COMUNE DI ANCONA - LUNGOMARE NORD.
REALIZZAZIONE DELLA SCOGLIERA DI PROTEZIONE DELLA
LINEA FERROVIARIA BOLOGNA-LECCE, INTERRAMENTO CON
GLI ESCAVI DEI FONDALI MARINI, RETTIFICA E VELOCIZZAZIONE
DELLA LINEA FERROVIARIA

**RISPOSTE AD ISTRUTTORIA VIA
ID_VIP4711
ALLEGATO 10.2 - IPOTESI PARCO DUNALE
E SISTEMAZIONI MORFOLOGICHE AREE DI COLMATA**

Valutazione di Impatto Ambientale
Art. 23 D.Lgs 152/2006 e ss.mm.ii

C1. PROGETTO DI FATTIBILITA' DI UN NUOVO COLLEGAMENTO TRA S.S. 16 E PORTO DI ANCONA A CURA DI A.N.A.S.

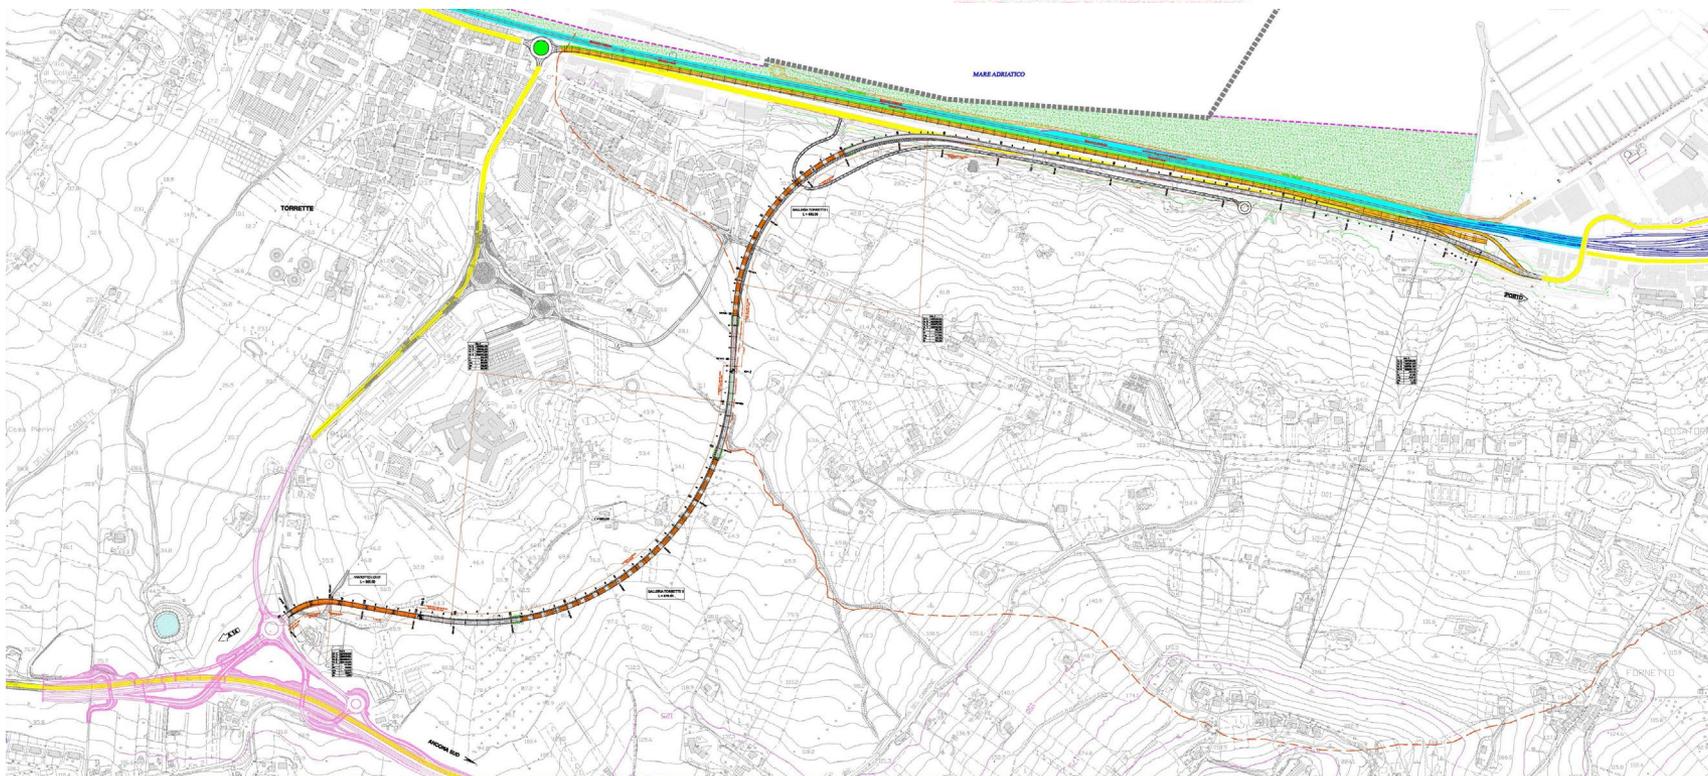
Il progetto di collegamento a cura di ANAS introduce una pista ciclabile. Dal momento che nella proposta di parco dunale è compreso un percorso ciclabile e pedonale «lato mare» fino alla stazione ferroviaria di Torrette, la pista ciclabile «lato mare» potrebbe essere eliminata

E1. INTEGRAZIONE V.I.A. - PARCO DI RINATURALIZZAZIONE DUNALE - PLANIMETRIA

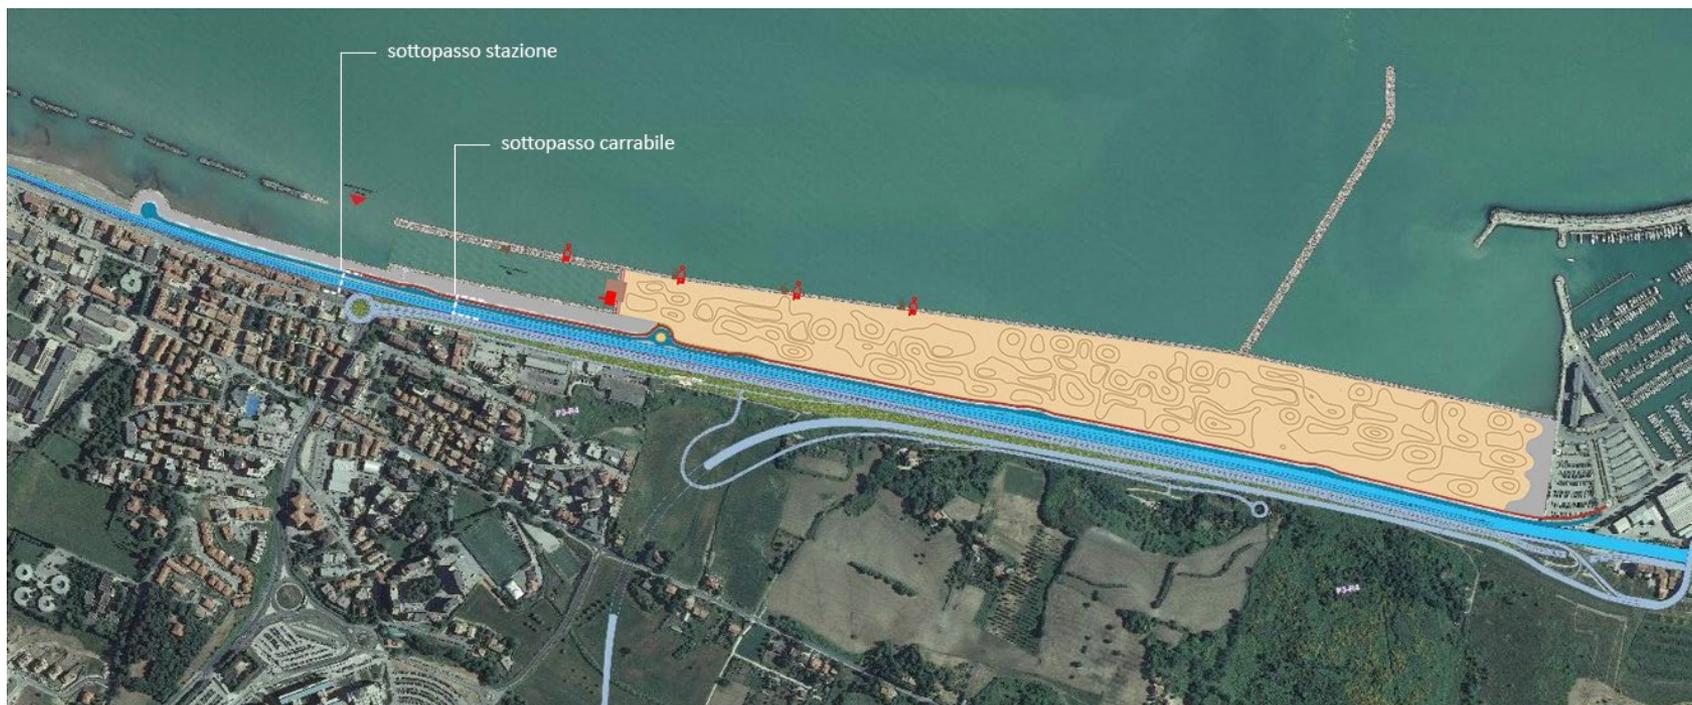
Con riferimento al progetto di colmata, si deve rilevare che nella documentazione presentata dalla Soc.tà è sommariamente descritta e si riporta che "il Comune di Ancona ha redatto un'ipotesi di layout" e che "sono in previsione delle ipotesi comunali sulla realizzazione di uno Smartpark" (rif. Sintesi non Tecnica, p.13 e p.19). Tuttavia, dal momento che si tratta di una porzione significativa (20h) che andrà a definire il nuovo fronte mare nel tratto dal porto di Ancona a Torrette, si ritiene che tali ipotesi debbano essere meglio chiarite ed eventualmente siano approfonditi gli aspetti progettuali, con documentazione che rappresenti l'articolazione e il trattamento degli spazi, le tipologie dei materiali, le funzioni previste, e il loro rapporto con i trabocchi ricollocati lungo la nuova scogliera;

Relativamente al sottopasso carrabile, viene ipotizzato in corrispondenza dell'attuale depressione per l'alaggio delle imbarcazioni.

Tale ipotesi deve essere verificata nell'ambito della progettazione della nuova viabilità da parte di ANAS in modo da valutare l'accesso non solo nella direzione proveniente da Ancona ma anche nella direzione proveniente da Torrette
